**ANÁLISE DE NÃO CONFORMIDADES DE PROJETOS NA ETAPA DE
CONSTRUÇÃO DE EDIFÍCIOS**

Monografia apresentada à Escola
Politécnica da Universidade de São Paulo,
para obtenção do título de Especialista em
Gestão de Projetos na Construção

Figura 25 – Distribuição de gás no piso – Projeto de Hidráulica

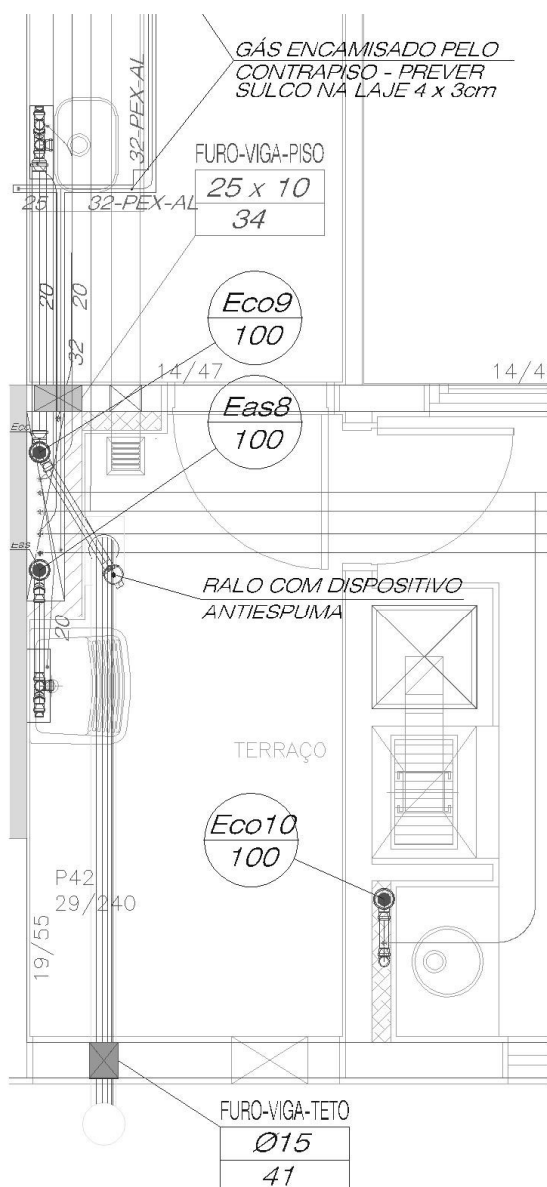
- **B4.** No projeto de instalações hidráulicas havia um enchimento para a passagem da rede de gás para abastecimento do aquecedor da unidade autônoma. Durante a execução, verificou-se que, como o gás era distribuído pelo piso, e na parede em que o aquecedor seria posicionado havia um *shaft*, o enchimento previsto era desnecessário (Figura 25).

Figura 26 – Espelho do Lobby – Projeto de Decoração

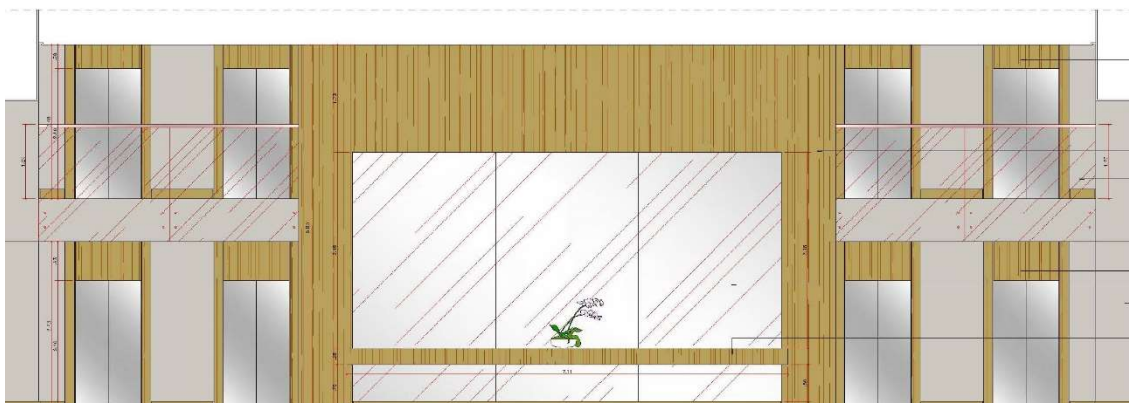
- **B5.** No projeto de decoração do *lobby* do empreendimento estava previsto um espelho com 3,16 m de altura (Figura 26). Contudo, o *lobby* localiza-se dois níveis acima do nível da rua e a logística não permitia que o espelho chegasse até o local de instalação. Cogitou-se a possibilidade de içamento do espelho, mas por se tratar de um material frágil, foi necessário que sua dimensão fosse alterada, a fim de permitir sua entrada no elevador (Figura 27).

Figura 29 – Enchimento previsto – Projeto Arquitetônico

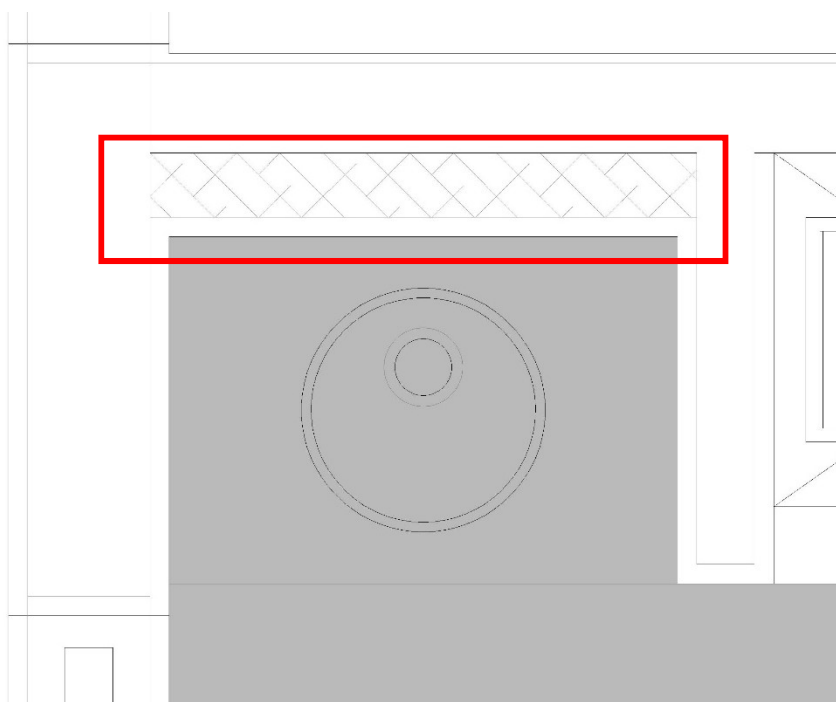
- **C1.** Para alimentação da pia da churrasqueira da unidade de 97m², o projeto de arquitetura previa um enchimento em todo trecho atrás da bancada (Figura 29). No entanto, a área era muito maior que a realmente necessária, o que, além de trazer custos de material e mão de obra, acarretaria em perda na produtividade. Por essa razão, foi considerada uma redução do enchimento, fazendo um “recorte” na bancada (Figura 30).

Figura 32 – Viga invertida da varanda – Projeto de Estrutura

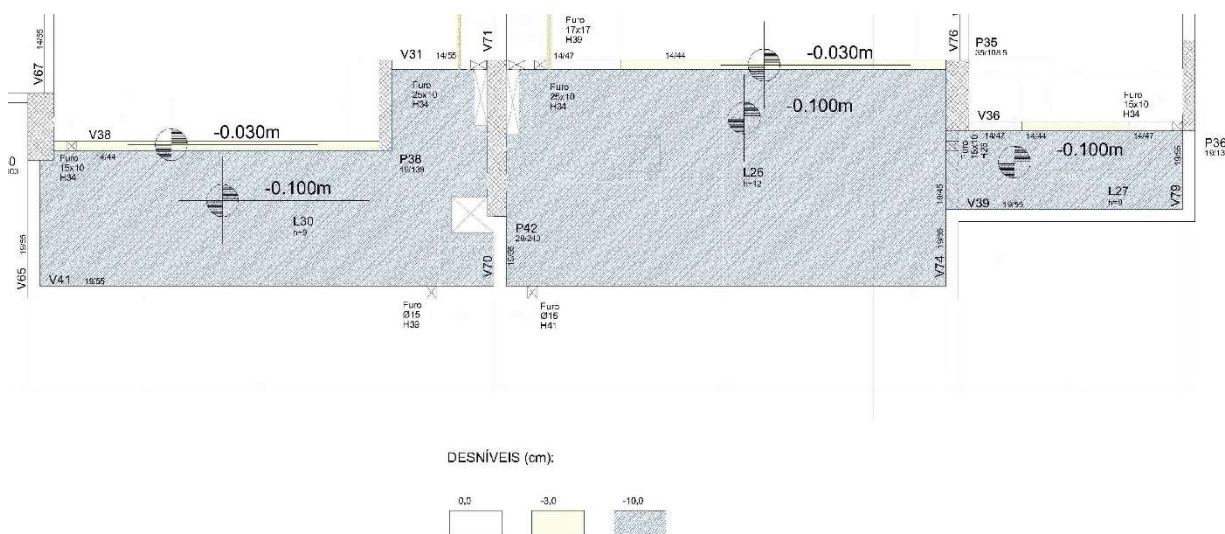
- **D2.** O projeto de estruturas levou em consideração, para o pavimento tipo, uma viga invertida no terraço com 10 cm, que teria a finalidade de apoiar o gradil e dar acabamento ao revestimento (Figura 32). Todavia, ao avaliar o terraço impermeabilizado, o revestimento e o cimento, verificou-se que a altura da viga seria insuficiente. Por essa razão, a equipe de obra decidiu adotar uma fiada de alvenaria em toda a volta do terraço.

Figura 36 – Corte *Transfer* – Projeto de Arquitetura

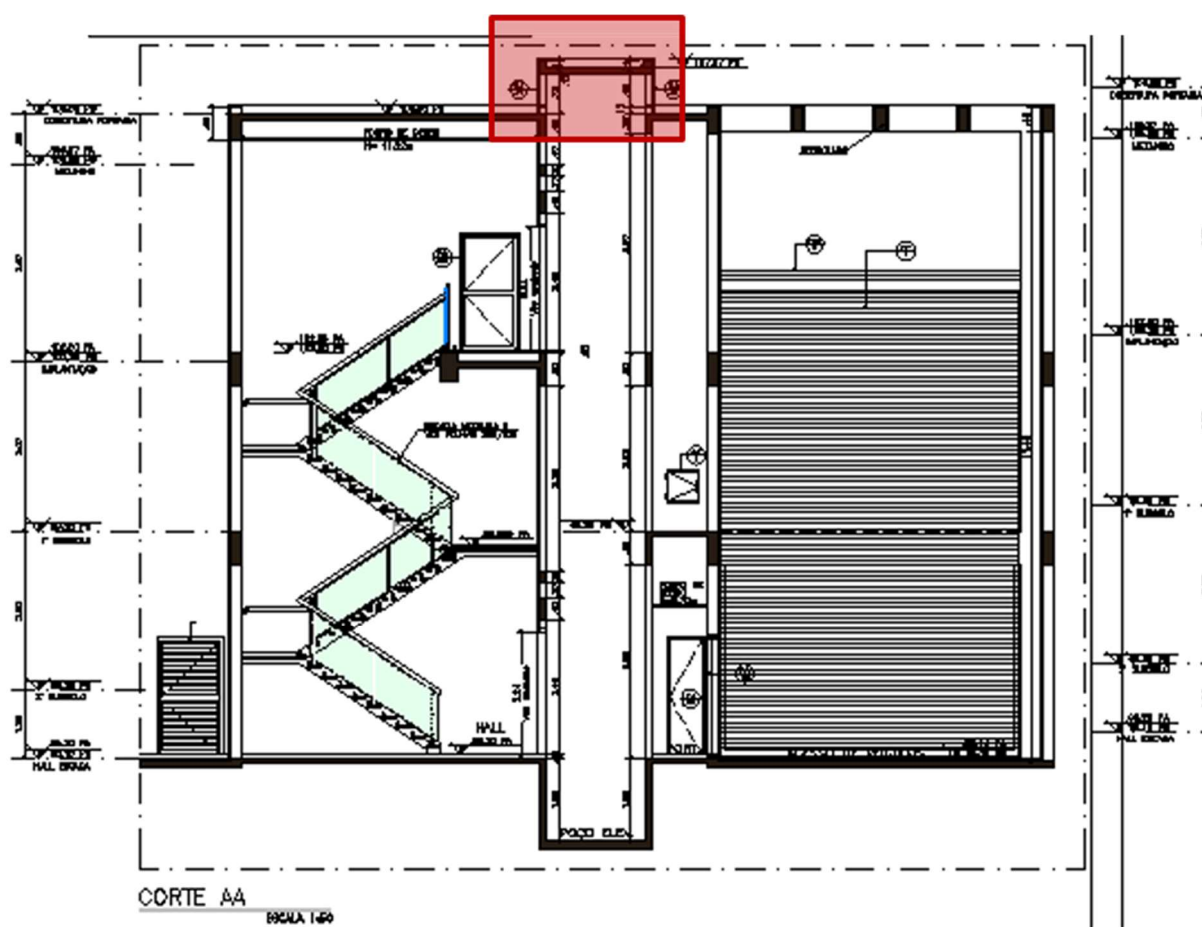
- **D24.** Inclusão de uma laje intermediária no *hall* entre o duplex superior e o alçapão, para que fosse possível subir a máquina.
- **D25.** O elevador existente no *transfer* do 2º subsolo para o térreo foi considerado um equipamento sem casa de máquinas. No entanto, para essa tipologia, a ventilação cruzada é necessária. Para atendimento dessa necessidade, a revisão o projeto de arquitetura foi essencial, considerando duas venezianas em faces opostas (Figura 36).

Figura 38 – Circulação protegida, porta sob viga – Projeto de Arquitetura

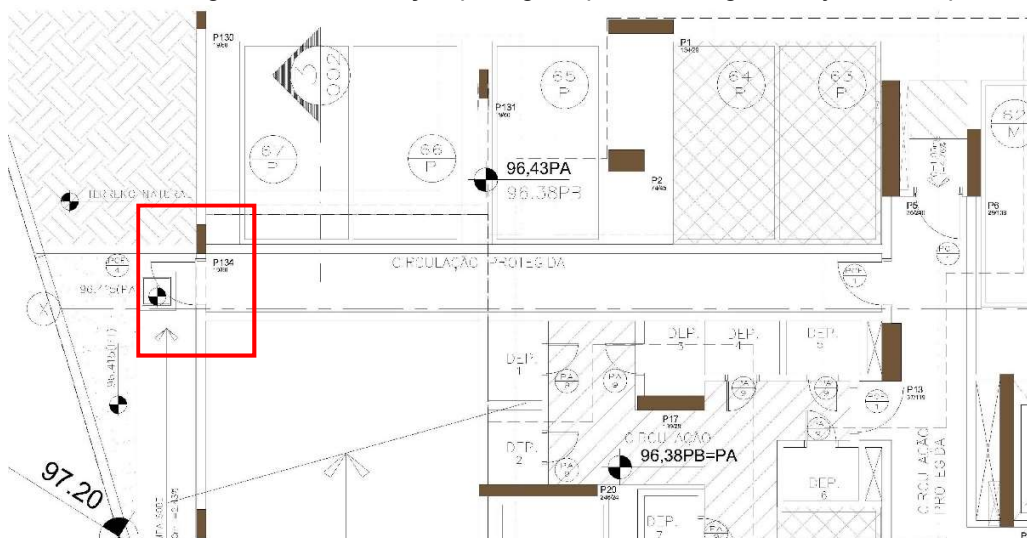
- **F2.** A rota de fuga exigida pelo Corpo de Bombeiros era realizada através de uma circulação enclausurada que passava por baixo da rampa de veículos no 1º subsolo. A viga existente na rampa não permitia que a porta corta-fogo de saída dessa circulação tivesse altura padrão. Foi necessário alterar o projeto, deslocando o posicionamento da porta para o trecho da circulação antes da viga, e entrar com um Formulário para Atendimento Técnico (FAT) junto ao Corpo de Bombeiros para aprovar a revisão efetuada (Figura 38).

Figura 39 – Guarda Corpo do Lobby – Ausência de detalhamento de fixação

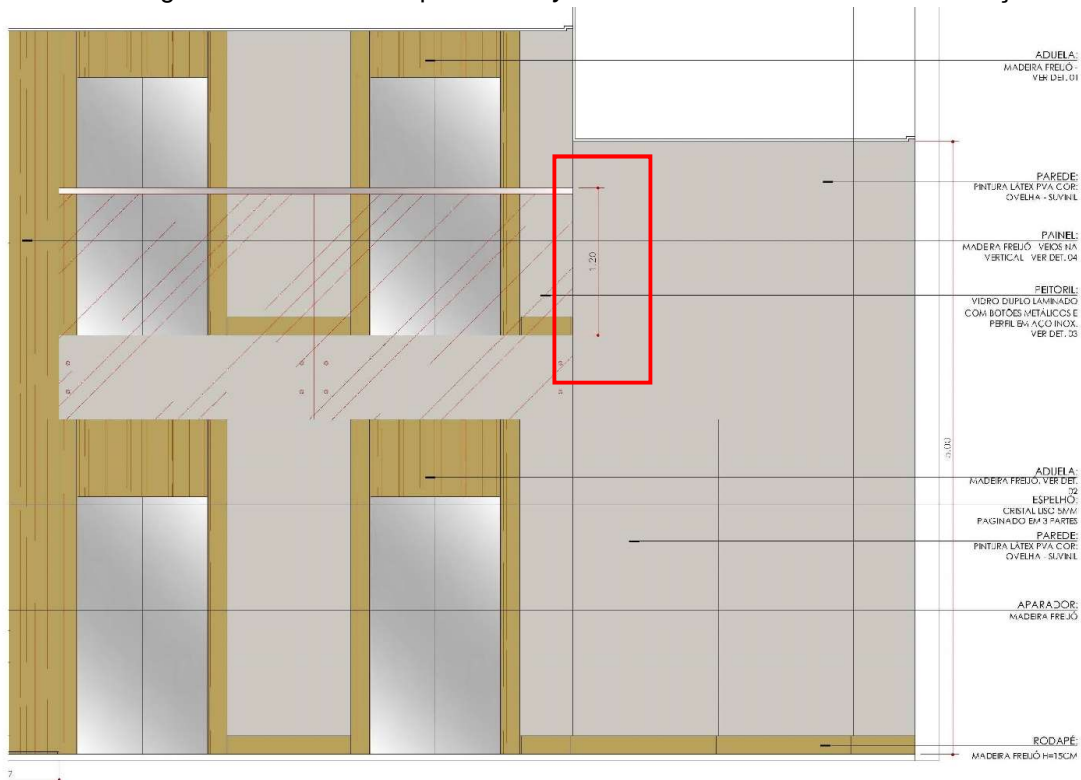
- **F3.** No *lobby* de entrada, o projeto especificava um gradil de vidro recobria a viga existente, mas não previa como seria feita essa fixação. Quando consultado, o fornecedor do produto avaliou que seria necessário alterar o modelo do gradil, para oferecer segurança e estabilidade. (Figura 39).

Figura 41 – Projeto de Blocos de Fundação Grua – Estrutura

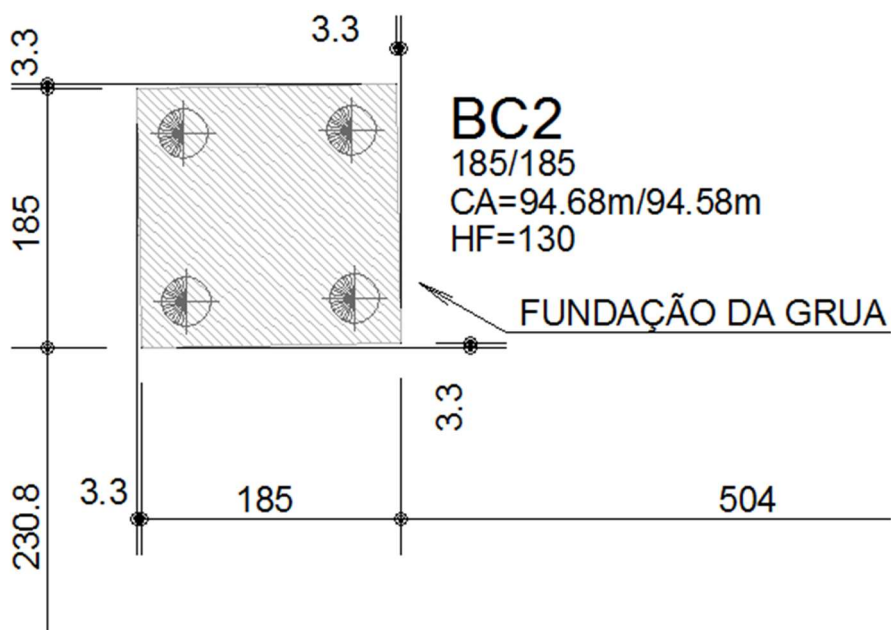
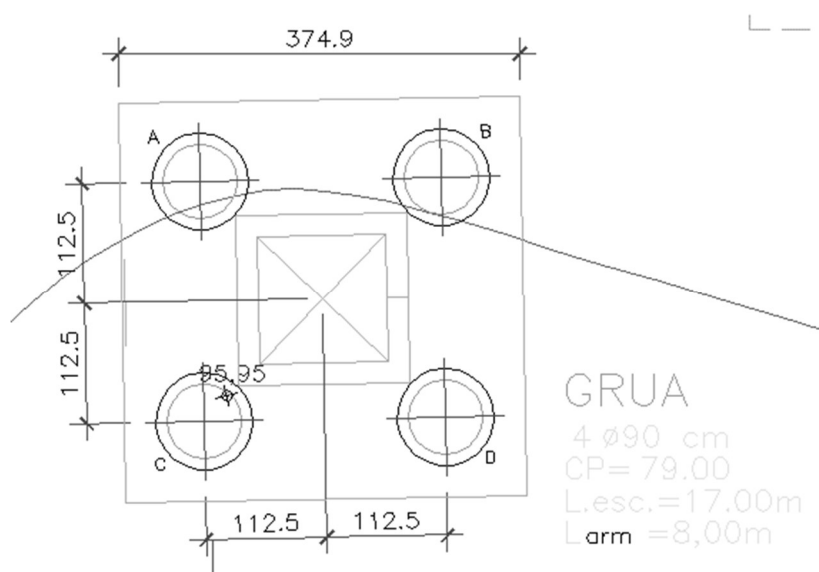
- **F10.** O projeto de estrutura (Figura 41) considerou um bloco com dimensões inferiores às necessárias para que as estacas da fundação da grua coubessem (Figura 42).

Figura 43 – Implantação do Mezanino – Projeto Arquitetura

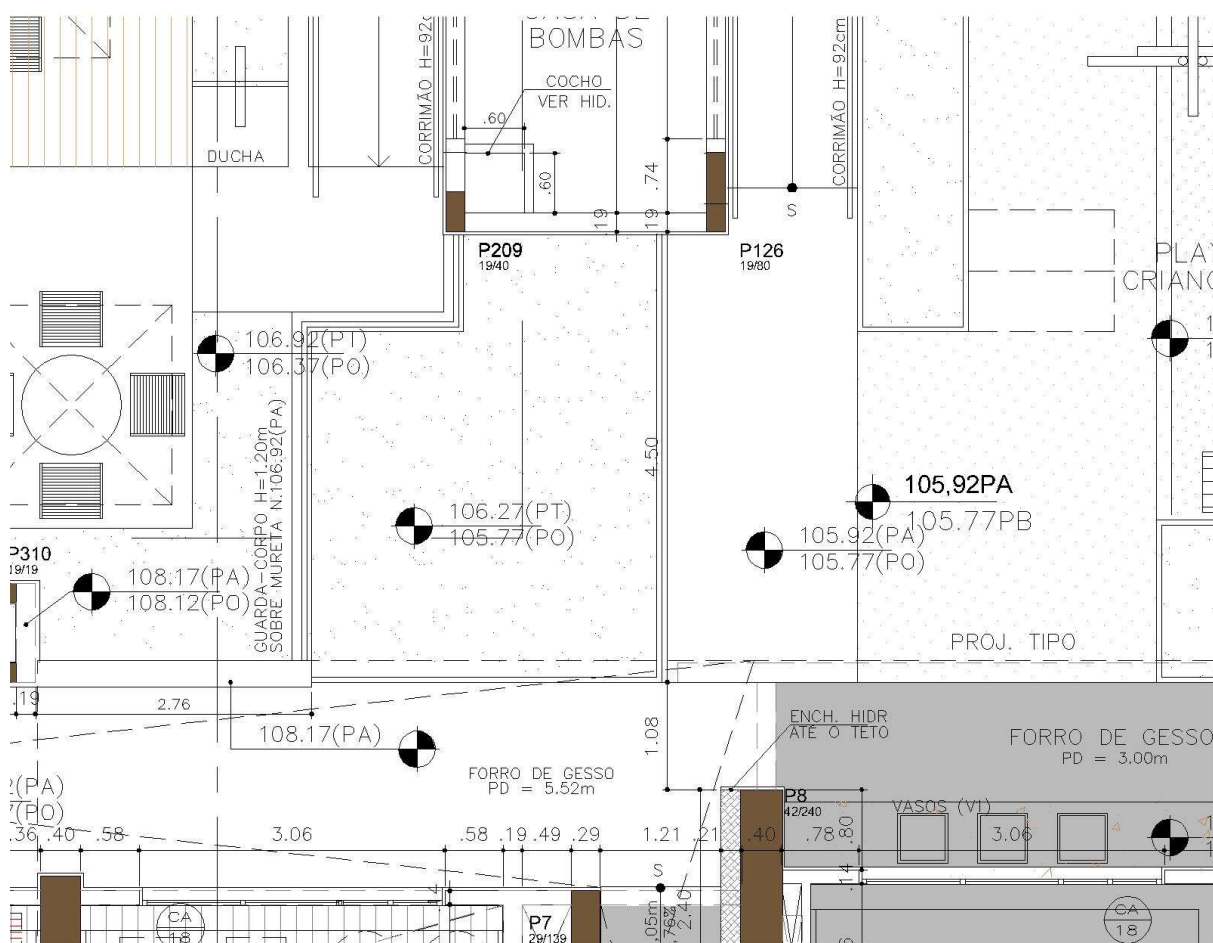
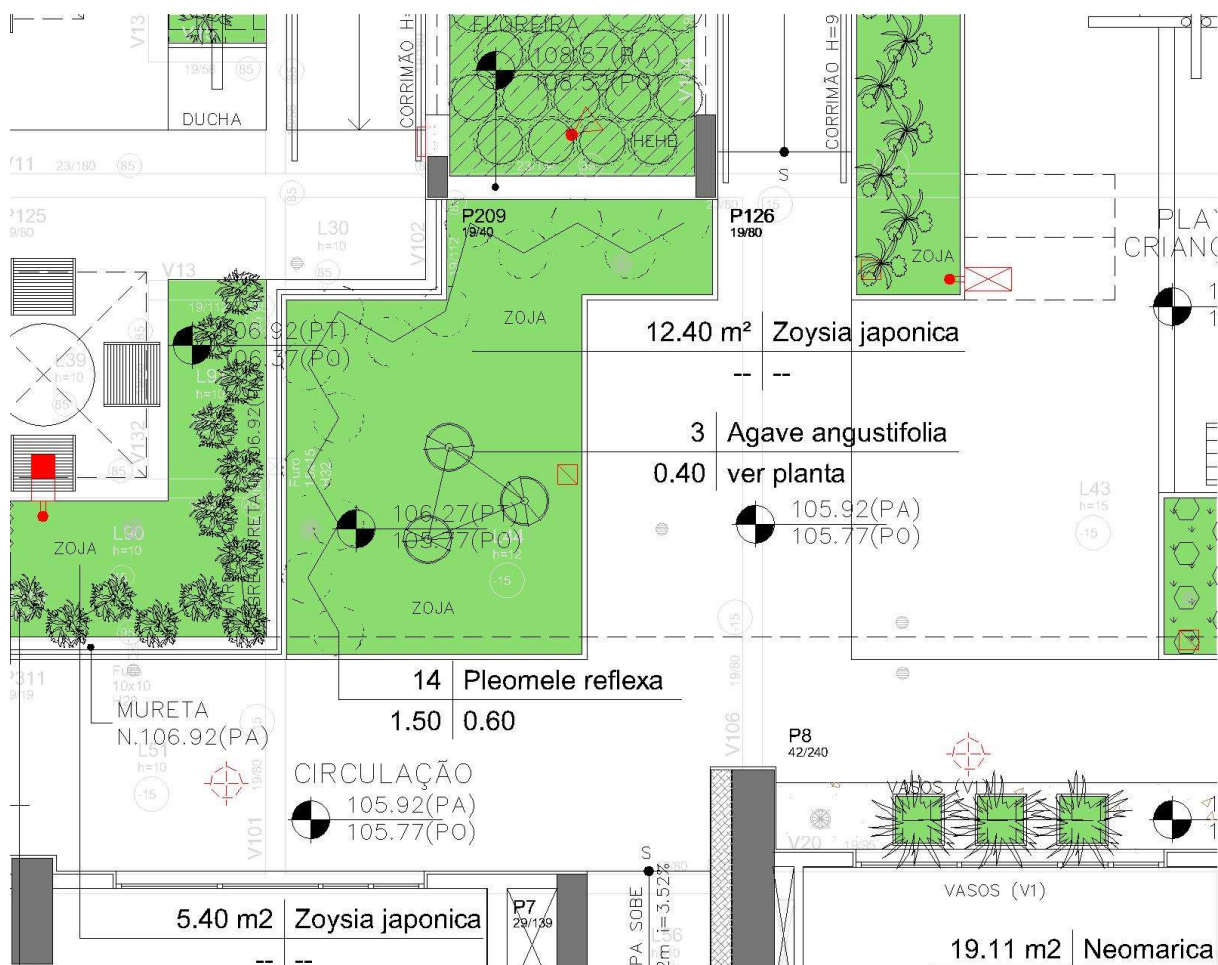
- **G6.** O setor de paisagismo considerou a base de arquitetura incorreta para a execução do seu projeto. Com isso, a área de acesso à piscina, assim como o

acesso ao *hall* no mezanino ficaram diferentes nos projetos de paisagismo e arquitetura (Figura 43). Como a marcação da obra havia sido realizada pelo projeto de arquitetura, foram encontradas incompatibilidades durante a instalação dos revestimentos, paisagismo e implantação da comunicação visual. A principal interferência foi no portão de acesso ao lava pés, que estava executado de acordo com o projeto de paisagismo (Figura 44).

Figura 45 – Foto: Lobby – Viga guarda corpo

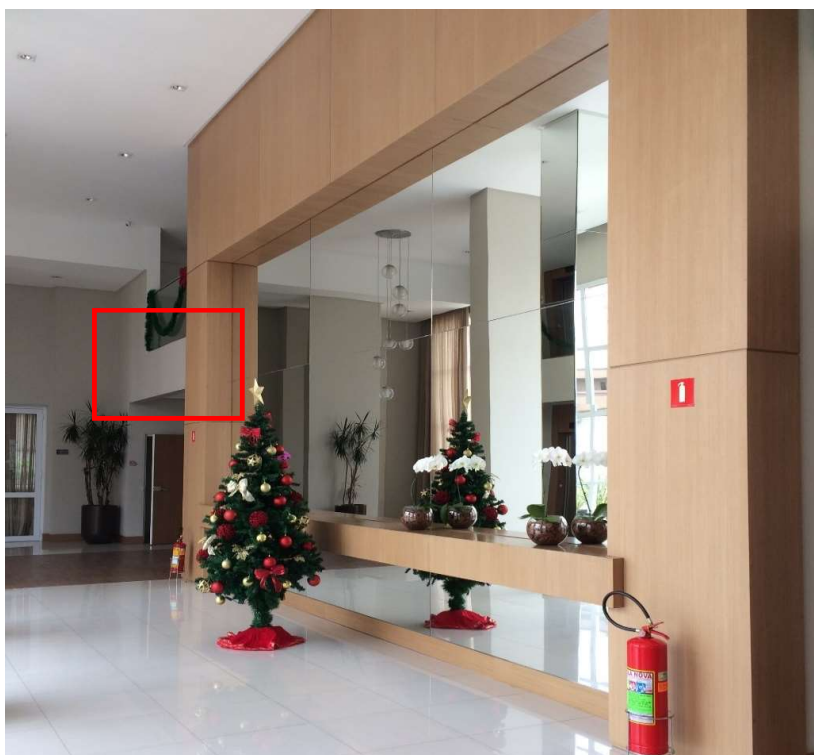
- **G7.** O projeto de decoração e de arquitetura não incorporou uma viga existente no trecho do pé direito duplo do *lobby* de entrada (Figura 45). Além de causar do impacto diretamente no produto, pois houve divulgação de imagens do local (Figura 46) sem a viga em questão, também houve incompatibilidade quanto ao guarda corpo proposto.

Figura 48 – Projeto de Vigas: baldrame reservatório – Estrutura

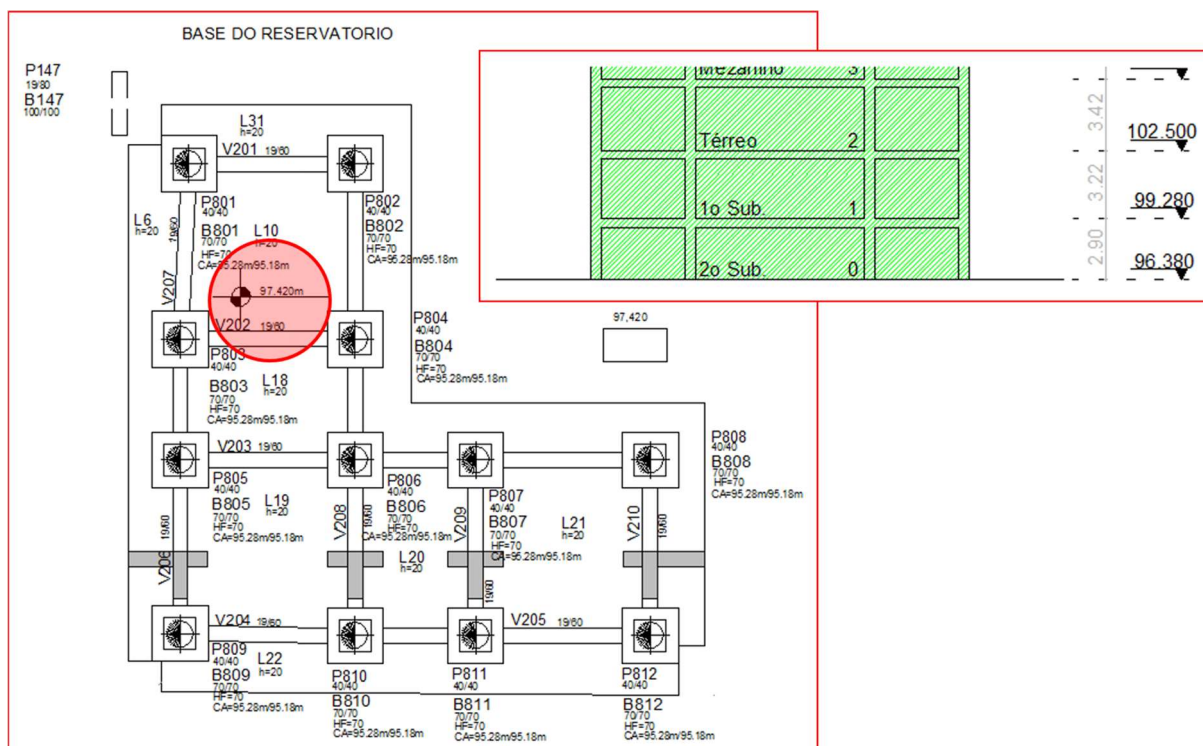
- **G20.** O projeto de modulação da alvenaria não estava compatível com a posição do perfil do caixilho, que encontraria a parede do dormitório reversível.
- **G21.** As vigas baldrame do reservatório inferior estavam com a cota 1,04 metros acima da cota do piso especificada no projeto de arquitetura (Figura 48).
